**Паспорт доступности
объекта социальной инфраструктуры (ОСИ)
№ 2**

1.2. Адрес объекта: 628606, Российская Федерация, Тюменская область, Ханты-Мансийский автономный округ - Югра, г. Нижневартовск, ул. Пионерская, 9а;

Акт обследования
объекта социальной инфраструктуры к паспорту доступности ОСИ

Фото 1

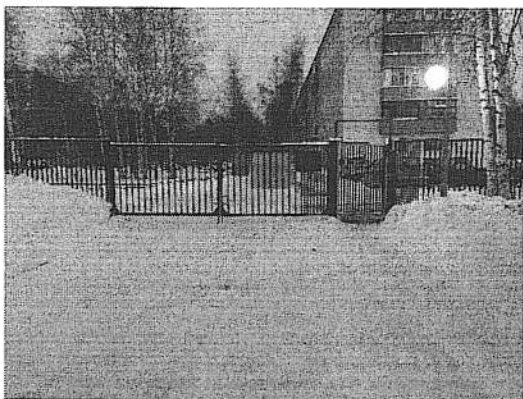
1.1	Вход (входы) на территорию	Есть	---	1	На входе отсутствует доступные, элементы информации об объекте для инвалидов и МГН, что не соответствует п. 5.1.1 СП 59.13330.2020; - Отсутствует информация которая обеспечивает возможность тактильного восприятия, так как отсутствует дублирование информации	С, К, О	- Обеспечить доступные, элементы информации об объекте для инвалидов и МГН, в соответствии п. 5.1.1 СП 59.13330.2020; - Обустроить перед входом (выходом) тактильно-контрастные указатели, выполненные из твердых материалов, не создающим вибрацию при движении по нему, их поверхность должна обеспечивать продольный коэффициент сцепления 0,6 - 0,75 кН/кН, в условиях сырой погоды и отрицательных температур - не менее 0,4 кН/кН., выполняющие функцию предупреждения на покрытии пешеходных путей. Их следует размещать на расстоянии 0,8 - 0,9	ТР

м до препятствия (доступного входа, начала опасного участка, перед внешней лестницей и т.п.). Глубина предупреждающего указателя должна быть в пределах 0,5 - 0,6 м и входить в общее нормируемое расстояние до препятствия. Указатель должен заканчиваться до препятствия на расстоянии 0,3 м. Указатели должны иметь высоту рифов 5 мм. (СП 59.13330.2020 п. 5.1.10); Назначение устанавливаемых тактильно-контрастных напольных указателей должно соответствовать требованиям ГОСТ Р 52875-2018 Указатели тактильные наземные для инвалидов по зрению. Технические требования, а именно: Рифы типа усеченных конусов, усеченных куполов, цилиндров, расположенных в линейном порядке. - В зимний период времени обеспечить надлежащую уборку пешеходных путей движения от снежного наста.
			шрифтом Брайля, что не соответствует п.6.5.2 СП 59.13330.2020 - Отсутствуют технические средства информирования и ориентирования для лиц с нарушениями зрения, которые должны обеспечивать возможность однозначной идентификации объекта и мест оказания услуг, что не соответствует п. 6.5.2, п. 6.5.3 СП 59.13330.2020, п.5.1, 5.2 ГОСТ Р 51671-2020, п.10.3.1. СП 136.13330.2012; - Отсутствует тактильно-контрастные напольные указатели, что не

соответствует требованиям ГОСТ Р 52875- 2018 Указатели тактильные наземные для инвалидов по зрению. Технические требования				
1.2	Путь (пути) движения на территории	Есть	---	2, 3, 4, 5, 6	Отсутствует визуальная, контрастная маркировка ограждений путей движения, бордюрных камней; перепадов высот выше придельной нормы, согласно СП 59.13330.2020;	С, К, О	Компенсируется наличием алгоритма оказания ситуационной помощи на объекте;	ТР

Фото 10

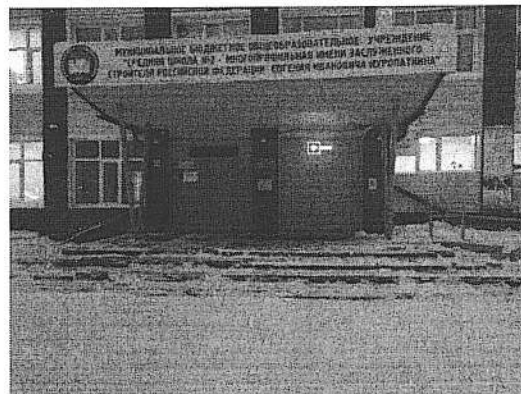
2.1	Лестница (наружная)	Есть	---	10	- Ступени разные по высоте подступенка и продолжительно сти проступи, что не соответствуют требованиям безопасности и является нарушением пп. 5.1.12, 5.1.13 СП. 59.13330.2020; - Отсутствуют поручни на наружной лестнице, главного входа, что не	К, С, О	Компенсируется наличием алгоритма оказания ситуационной помощи на объекте; -Ширина лестничных маршей внешних лестниц на участках должна быть не менее 1,35 м. Для таких лестниц, на перепадах высот, ширину проступей следует принимать от 0,35 до 0,4 м (иликратно этим значениям), высоту ступеней – от 0,12 до 0,15 м. Все ступени лестниц в пределах одного марша должны быть одинаковыми по форме в плане, по размерам ширины проступи и высоты подъема ступеней. Поперечный уклон	ТР

соответствуют требованиям безопасности и является нарушением СП. 59.1330.2020, ГОСТ Р 51261-2017; - На лестнице отсутствует противоскользящая, контрастная маркировка ступеней - Отсутствуют указатели продолжительно сти лестничного марша; - Отсутствуют тактильно-контрастные напольные указатели, согласно требованиям, ГОСТ Р 52875-2018 Указатели тактильные наземные для инвалидов по зрению.		ступеней должен быть не более 20 %. -Произвести установку ограждения на наружной лестнице, главного входа. В соответствии требованиям безопасности СП 59.1330.2020, ГОСТ Р 51261-2017, обеспечить наличие не травмирующих завершений, с удлинением в пределах 0,3 м., относительно марша лестницы. - Обеспечить наличие противоскользящей полосы на проступях ступеней каждого лестничного марша. Краевые ступени лестничного марша обустроить одной или несколькими противоскользящими полосами, контрастными с поверхностью ступени, (например, желтого цвета), имеющие общую ширину в пределах 0,08 – 0,1 м. Расстояние между контрастной полосой и краем ступени – от 0,03 до 0,04 м. Промежуточные ступени допускается обустроить одной противоскользящей полосой, шириной до 0,03 м. Цвет полосы применяется как контрастный, так и нейтральный либо в тон поверхности проступи (СП 59.1330.2020 п. 5.1.13);

2.4	Дверь (входная)	Есть	---	10	Система вызова помощи не соответствует требованиям СП 59.13330.2020; Отсутствует звуковой маяк для обозначения адаптированного	К,О	- Обеспечить наличие кнопки вызова помощника (в составе системы вызова помощника) с расположением со стороны относительно входной площадки, на высоте 0,8 м. от уровня пола. Размещение возможно, как на стене здания, так и на обособленной стойке. Кнопки системы вызова помощника	ТР

входа, что противоречит п.5.1.3. СП 59.13330.2020; На дверных проемах отсутствуют контрастные сочетания цветов в применяемом оборудовании: (Дверь-стена, дверь-ручка.), не соответствует п. 6.4.1. СП 59.13330.2020		должны быть выполнены из материалов обеспечивающих всепогодное использование, в антивандальном корпусе, с четко определяемой зоной нажатия в диаметре не менее 60 мм; Установить звуковой маяк для обозначения адаптированного входа в соответствии с п.5.1.3. СП 59.13330.2020; - Обеспечить контрастную маркировку ручек двери, в рамках исполнения п. 6.4.1. СП 59.13330.2020;

м. Указатели должны иметь высоту рифов 5 мм. (СП 59.13330.2020 п. 5.1.10); Назначение устанавливаемых тактильно-контрастных напольных указателей должно соответствовать требованиям ГОСТ Р 52875-2018 Указатели тактильные наземные для инвалидов по зрению. Технические требования, а именно: Рифы типа усеченных конусов, усеченных куполов, цилиндров, расположенных в линейном порядке.

Фото 11

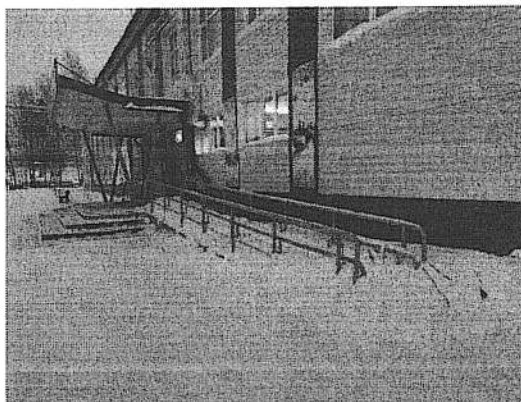
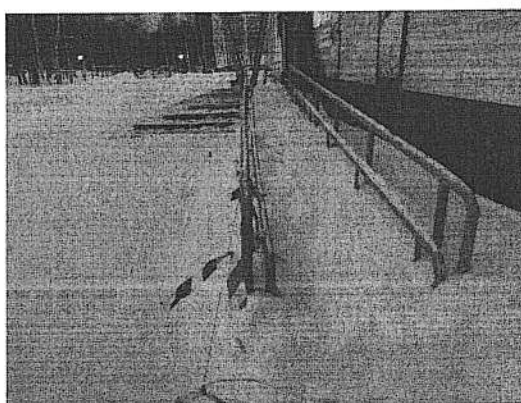
2.2	Пандус (наружный)	Есть	---	11, 12	- Поручни на пандусе главного входа выполнены в разных плоскостях, что не соответствуют требованиям безопасности и является нарушением СП. 59.13330.2020, ГОСТ Р 51261-2017; - Отсутствует навес над пандусом главного входа; - Отсутствует дополнительное	---	- Замена ограждения пандуса, с монтажом непрерывных, двухуровневых перил (первый уровень 0,9 м., второй уровень 0,7 м.), по обеим сторонам пандуса. Устанавливаемые поручни должны быть выполнены в одной плоскости и обладать непрерывным, нетравмирующим завершением, с удлинением в пределах 0,3 м., относительно марша пандуса (СП. 59.13330.2020 п. 6.2.11., ГОСТ Р 51261-2017). Перила должны быть снабжены ригелем, размещенным на высоте не менее 0,1 м., от уровня марша, для выполнения функции «тростеотбойника»;	---

освещение в местах изменения уклона; - Отсутствует противоскользашее покрытие на поверхности пандуса главного входа; - Поверхность пандуса главного входа не отчищена от снега и наледи;				- Обеспечить наличие элементов освещения над поверхностью пандуса в соответствии с требованиями п. 6.2.32. СП 59.13330.2020; - Обеспечить обустройство противоскользашего настила на поверхности пандуса; - В зимний период времени обеспечить надлежащую уборку поверхности пандуса от снежного наста.

Фото 49

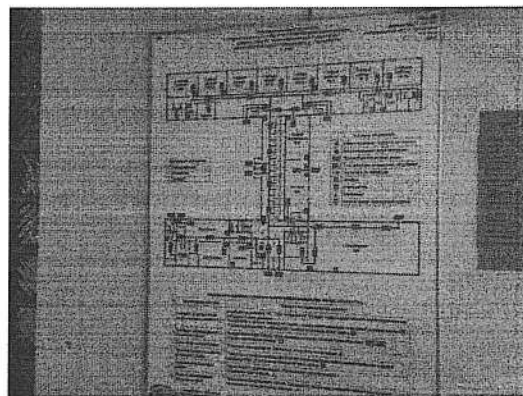
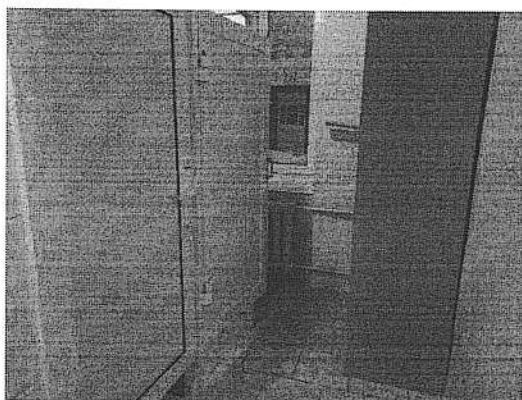
5.1	Туалетная комната	Есть	---	49, 50, 51	В туалетах не соответствуют условия для индивидуального (самостоятельного) обслуживания. Для обеспечения эксплуатации туалета для проживающих предусмотреть оснащение согласно требований СП 59.13330.2020;	С, Г, У	- Компенсируется наличием алгоритма оказания ситуационной помощи на объекте; - Обеспечить, в специализированной кабине уборной, наличие кнопки вызова помощника (в составе системы вызова помощника) с расположением в зоне унитаза на высоте 0,8 м. от уровня пола, с установкой, в кабине санузла, в зоне прямой досягаемости. Кнопки системы вызова помощника должны быть выполнены из материалов, обеспечивающих влагозащищенность, в антивандальном корпусе, снабжены шнурком и светов - звуковым извещателем, расположенным с наружи кабины, с четко определяемой зоной нажатия в диаметре не менее 60 мм.	ТР
